国際環境 NGO グリーンピース委託レポート（日本語 抄訳版）
2015年2月26日

川内原発と火山灰のリスク

IMPLICATIONS OF TEPHRA (VOLCANIC ASH) FALL-OUT ON THE
OPERATIONAL SAFETY OF THE SENDAI NUCLEAR POWER PLANT

John H Large, Large&Associates, Consulting Engineers, London

図 17 1 万 2800 年前の桜島薩摩の噴火
- GJS - 火山灰圧縮層記録 cm

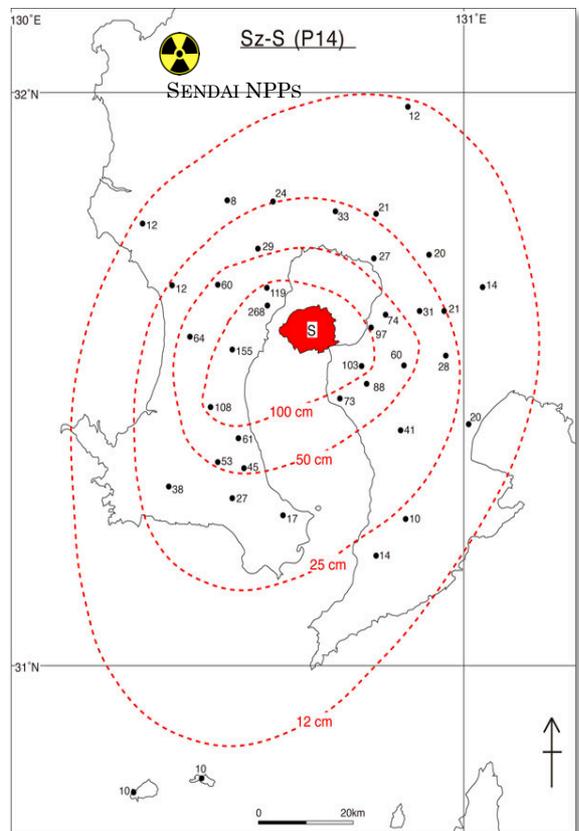
噴出物量自体は、前述の桜島薩摩噴火の場合 VEI5 を若干上回る（英語本編 p15 表 1 による）。火山灰の分散および堆積層の記録は、川内原発の現在の位置、すなわち桜島火道の北西 40km とともに、図 17 に示されている。東西の堆積パターン（cm 単位の厚さの輪郭を点線で表示）は、噴火時および大気分散時、主に北東風だったことを表している。

火山灰の分散・堆積パターン、そして、川内原発への火山灰降下量を理解する際に重要なのは、噴煙の高さや大気条件、とりわけ噴火時の風向きや大気安定度を把握することである。1 万 2800 年前の桜島薩摩の事象については、当然のことながら現存する記録がないため、その結果を絶対値として将来の火山事象に当てはめることはできない。これらのパラメータに比較的小さな変化があった場合でも、そして/あるいはその VEI が徐々に値 6 に近づくようなケースであれば、川内原発の VEI 値や、火山灰の総堆積量はかなり増大する可能性がある。

例えば、今後卓越風が南東の方向から吹いているときに VEI5~6 に相当する事象が発生した場合、図 17 で示した堆積量の輪郭を単に +90 度配置し直すだけでも、川内原発が 25~35cm 相当の火山灰層に埋もれる可能性があることがわかる。しかしながら、火山灰への対処のために必要な設備や人員の割り当てを決定する際に不可欠な知識であるにもかかわらず、先述のように、歴史的記録を参照しても、火山灰の堆積量やその層の厚さに関する情報はほとんど得ることができない（英語本編 p10 参照）。

九州電力の分析におけるもう一つの仮説は、1 万 2800 年前の桜島薩摩の噴火の際、降下した火山灰の厚みは最大約 30cm という記録が残っているのにもかかわらず、その想定を 15cm までとするというものである（図 17 の再配列を参照）。火山灰を除去せず、その層厚が 30cm になった場合、最も脆弱な屋根である、1 号機・2 号機の燃料取扱建屋で、それぞれ x1.18（設計余裕 0.85）、x1.4（同 0.73）の係数分、設計荷重を超えることになる。
